اطلاعیه فنی - تعمیراتی

شماره: ۱۱۵-۱۳۹۴

نوع خودرو: ۴۰۵ و پارس و سمند

عنوان: روش رفع ایراد کپ کردن موتور در خودروهای با EMS SSAT

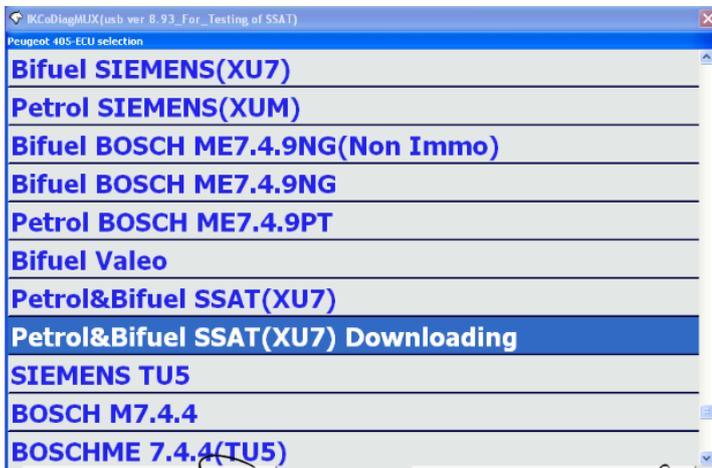
در صورتی که سنسور اکسیژن از نوع Bosch بر روی خودرو نصب شده باشد میبایست با نوع SSAT به شماره فنی

۰۹۲۰۹۰۳۸ جایگزین گردد.
